有識者会合の評価を踏まえた調査・検討

(1) 有識者会合の評価を踏まえた調査・検討(概要)

有識者会合の評価を踏まえた調査・検討(概要)

S-2・S-6及びその周辺の岩盤中のせん断面における鉱物脈法による評価

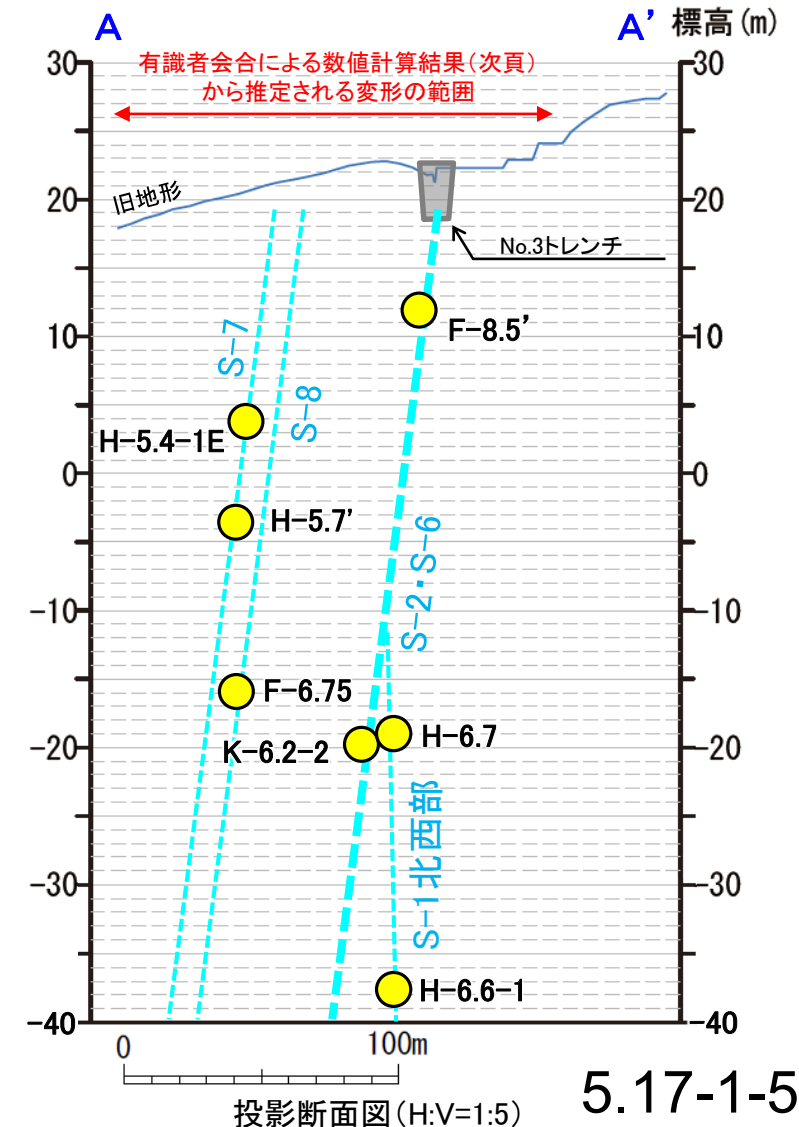
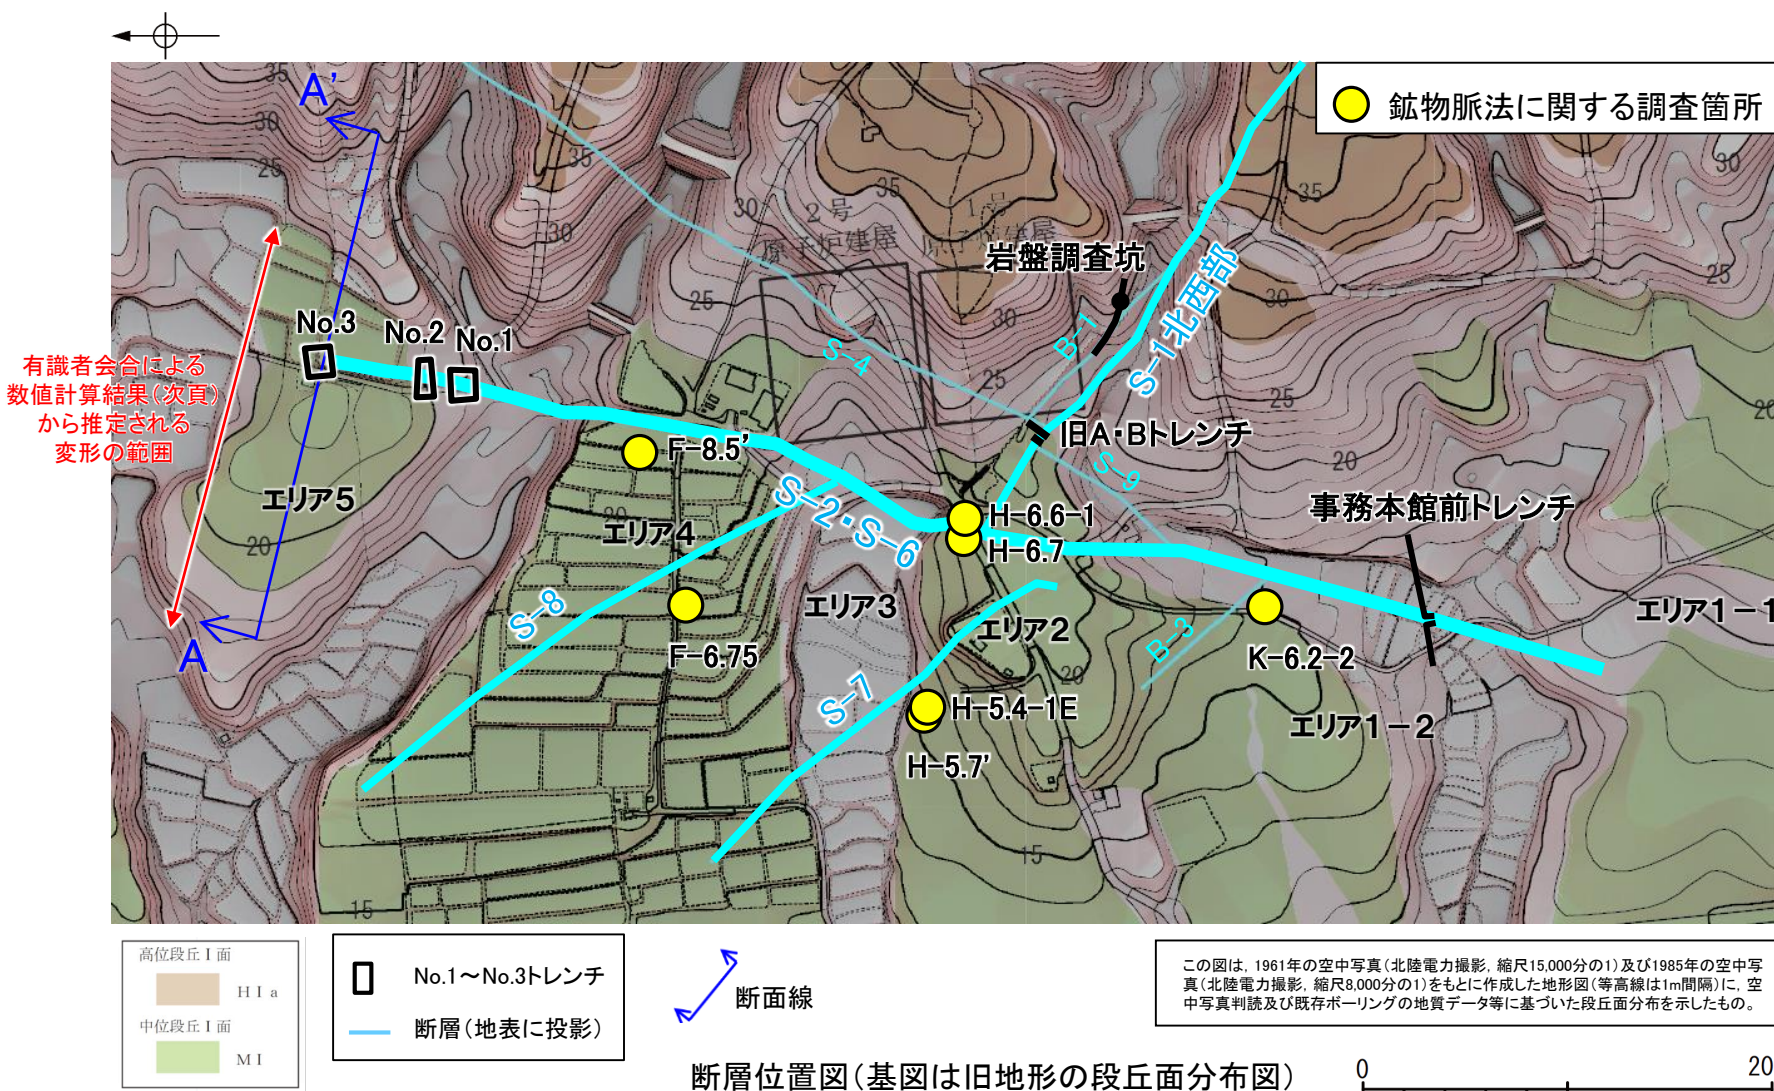
- 有識者会合の評価(左記)を踏まえると、有識者会合は、③の数値計算による検討の結果、S-2・S-6地下延長部の断層の活動(②)により、S-1南東部は変位せず、S-1北西部のみ変位が生じる(①)と評価していると考えられる。
- したがって、左記②及び①に対して、下記の検討を行った。

- ・S-2・S-6の地下延長部の断層が活動し、海側(西側)隆起の変形を及ぼした場合、有識者会合による数値計算結果(次頁)から推定される変形の範囲内に分布するせん断面(S-2・S-6, S-7, S-8)において、薄片観察(微視的観察)により微小な変位が認められるものと考えられるが、S-2・S-6の2箇所(K-6.2-2孔, F-8.5'孔)及びその上盤側のS-7, S-8(H-5.7'孔, H-5.4-1E孔, F-6.75孔)における鉱物脈法による評価の結果、最新面を横断する粘土鉱物(I/S混合層)に変位・変形は認められない。

- ・S-1北西部の2箇所(H-6.6-1孔, H-6.7孔)における鉱物脈法による評価の結果、最新面を横断する粘土鉱物(I/S混合層)に変位・変形は認められない。よって、S-1北西部について、後期更新世以降に北東側隆起の逆断層活動による変位は認められない。
- 以上より、S-2・S-6の地下延長部の断層が活動した場合、S-2・S-6及びその上盤側のS-7, S-8に微小な変位が認められ、下盤側直近のS-1北西部にも変位が認められるものと考えられるが、鉱物脈法による評価の結果、そのような変位は認められない。

S-2・S-6の地下延長部の断層が後期更新世以降に活動し、地表付近に変形を及ぼしたことはない。

検討4: S-2・S-6の連続性(深部方向, 走向延長方向)の検討 - 南方延長 -

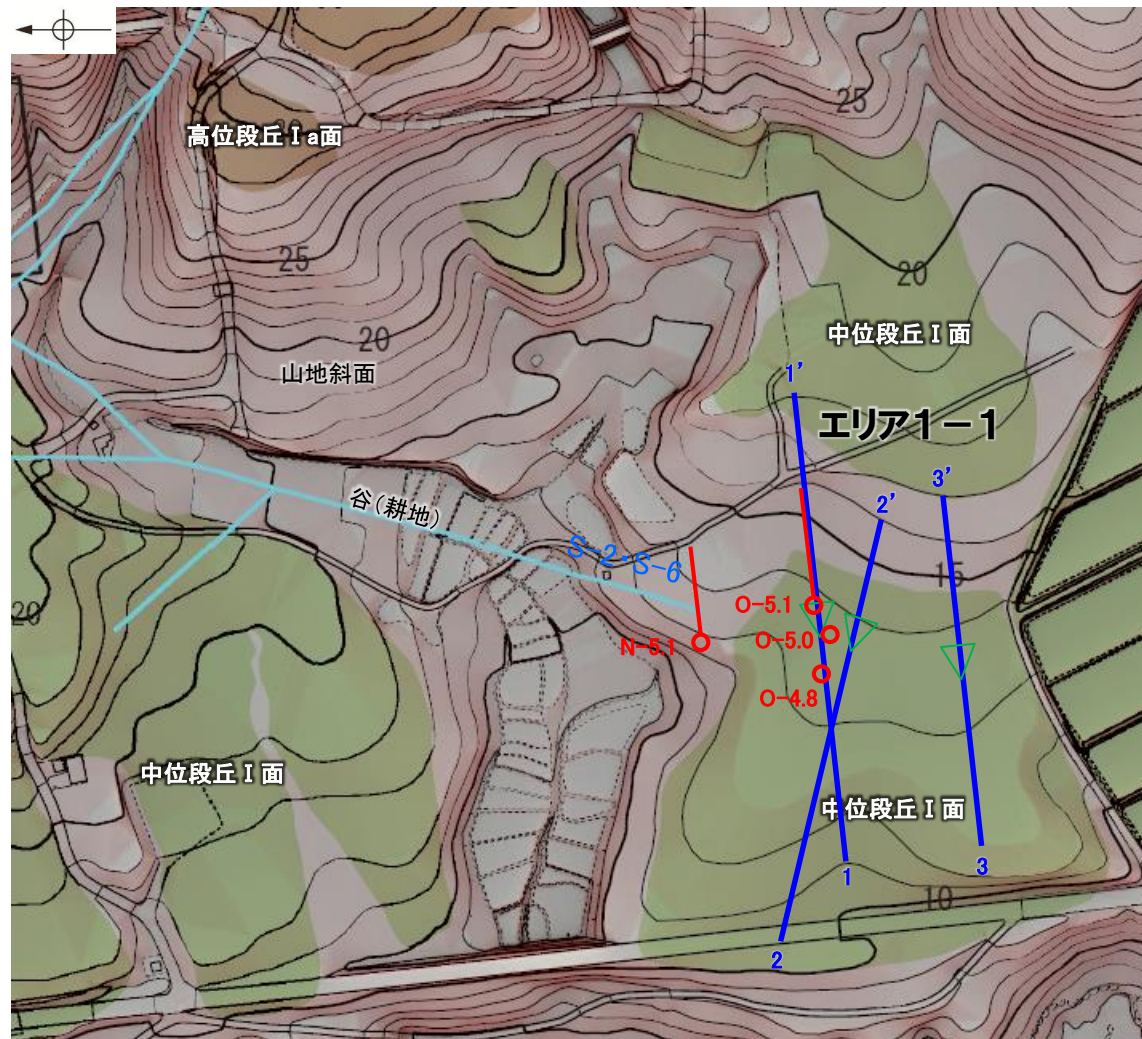
○有識者会合は, S-2・S-6南方延長における断層露頭の有無とその状況を確認することを今後の課題④(2), S-2・S-6南方延長(エリア1-1)における中位段丘 I 面堆積物との関係を調査することを, 今後の課題④(3)としている。
○ボーリング調査の結果, S-2・S-6は, N-5.1孔以南に認められないことから(補足資料5.17-1P.5.17-1-59~64), 南方延長の中位段丘 I 面及び露岩域まで連続しない。

検討4: S-2・S-6の連続性(深部方向, 走向延長方向)の検討 —地下延長部—

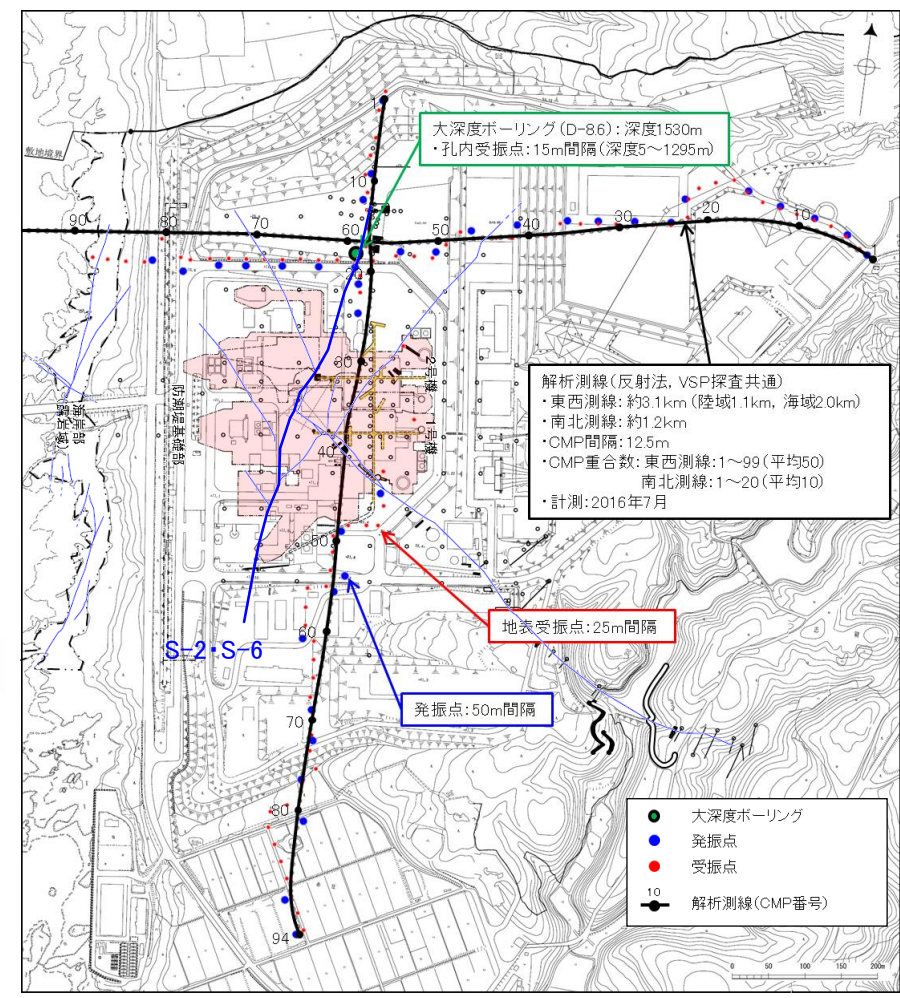
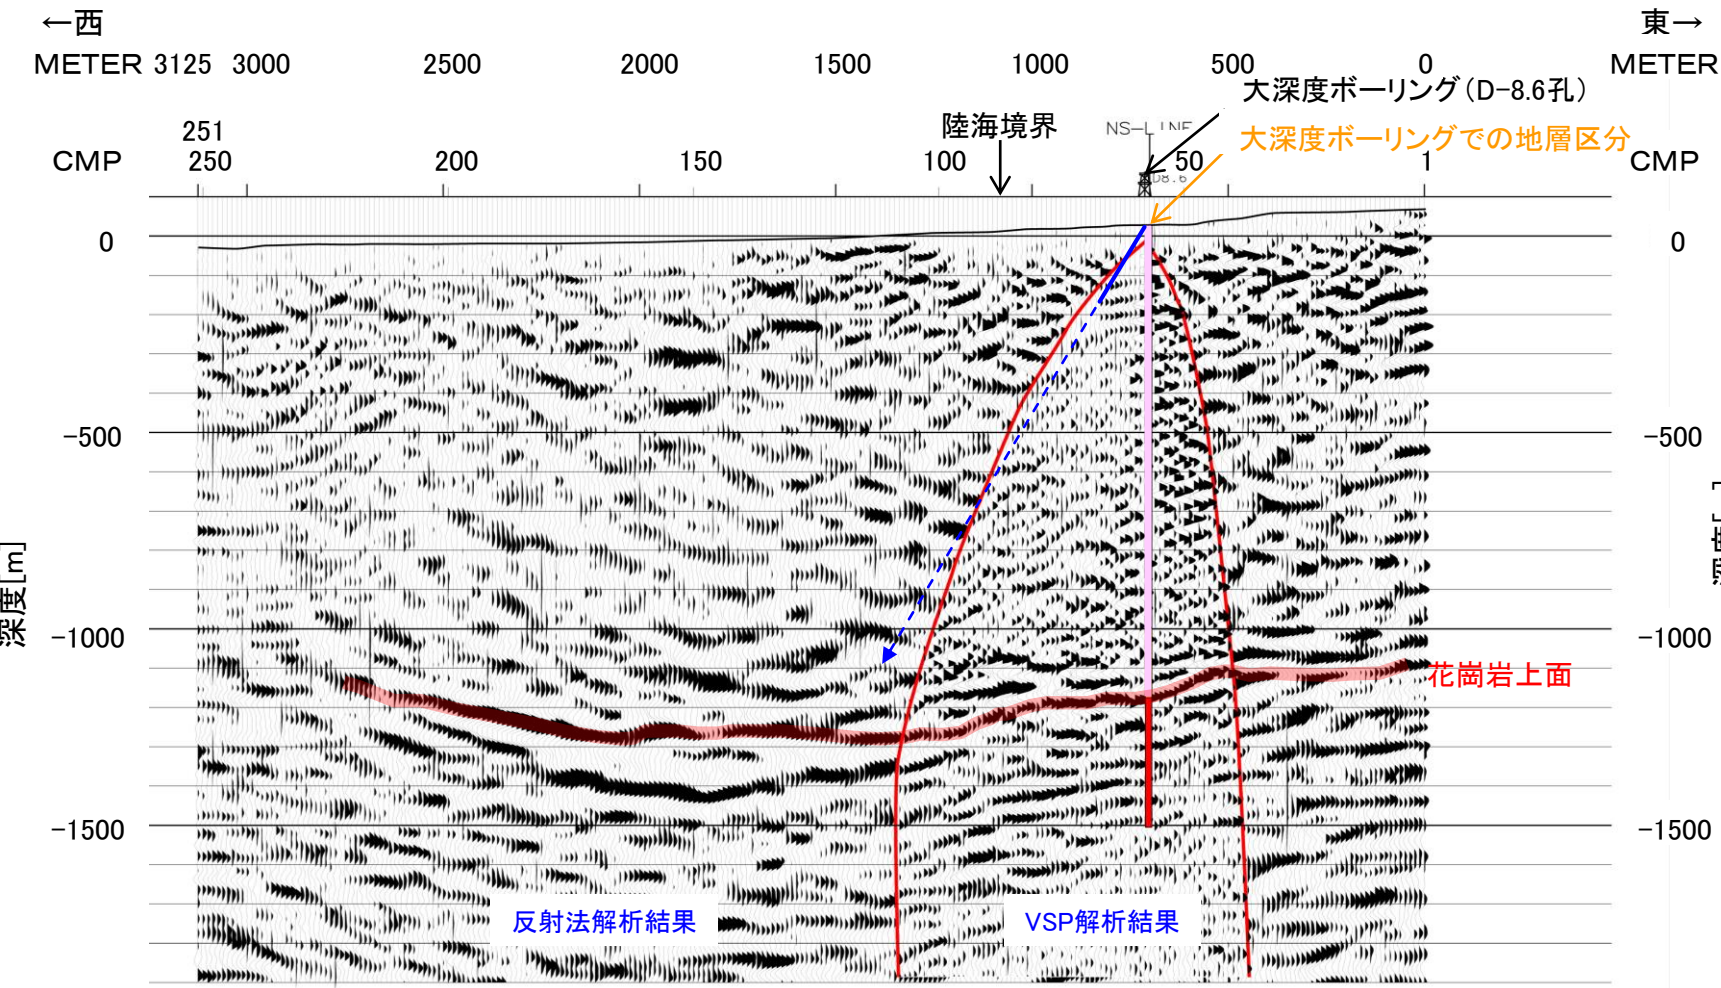
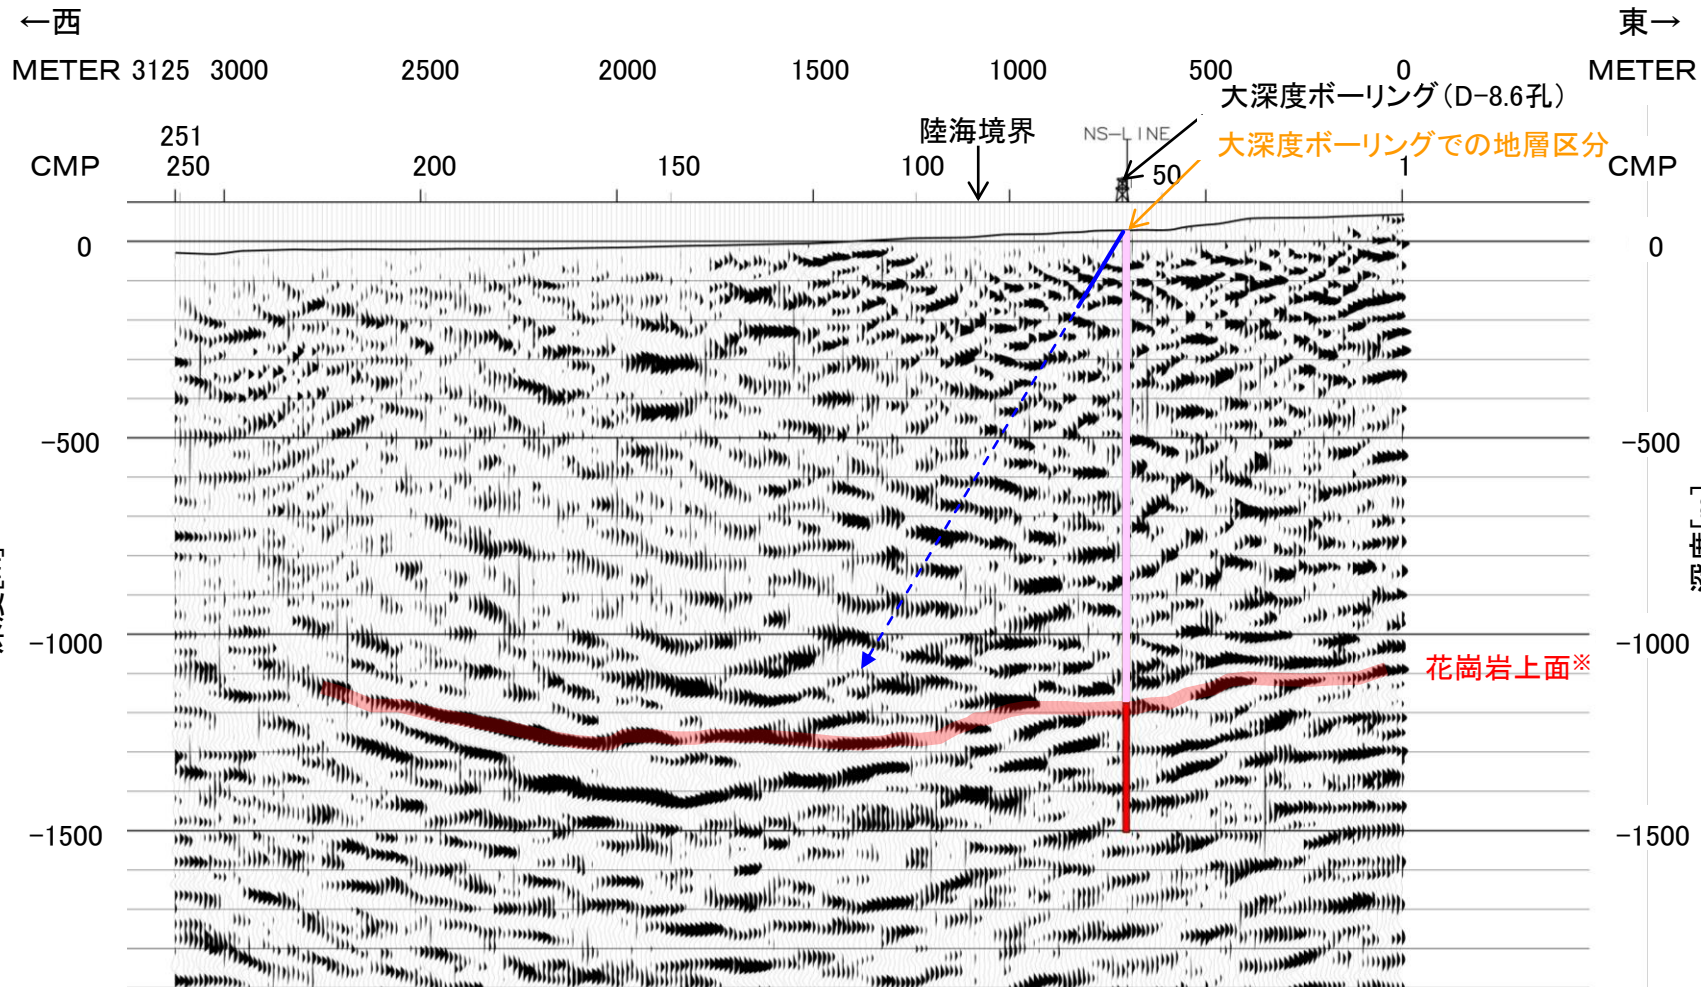
○有識者会合は、広域的枠組みの中での敷地の地形・地質構造に関する検討として、ボーリングで得られた点情報だけでなく、VSP探査などの物理探査により、敷地内の断層の連続性と敷地周辺の断層との関係を明らかにすることを今後の課題⑤としている。

○反射法・VSP探査の結果、S-2・S-6の地下延長の花崗岩上面に相当する反射面に、変位を与える断層は認められない。
